Rapport de l'Inspection des installations classées

Visites d'inspection du 13 et 14 février 2023

SIAAP – Service 2 : traitement des jus

FIGURE 9 : SCHEMA FONCTIONNEL DU TDJ

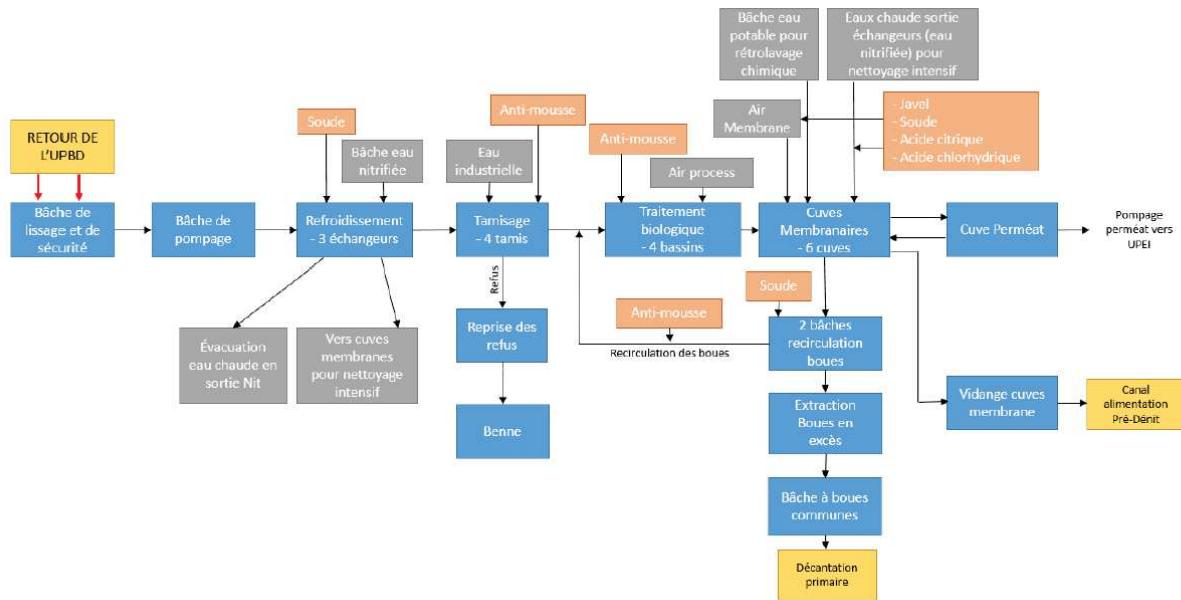
Après explication de l'exploitant, il s'avère que la soude n'est plus injectée au niveau du refroidissement ni au niveau des cuves membranaires. Ce produit est injecté au niveau du traitement biologique.

De plus, lors de l'inspection, l'exploitant indique :

- la mise en place d'échangeurs complémentaires pour les périodes chaudes
 - des modifications à court terme pour optimiser le TDJ

Non-conformité 1: (sans délai)

L'exploitant devra porter à la connaissance du Préfet et de l'inspection des installations classées toutes les modifications notables réalisées avec une analyse de l'impact et des risques.
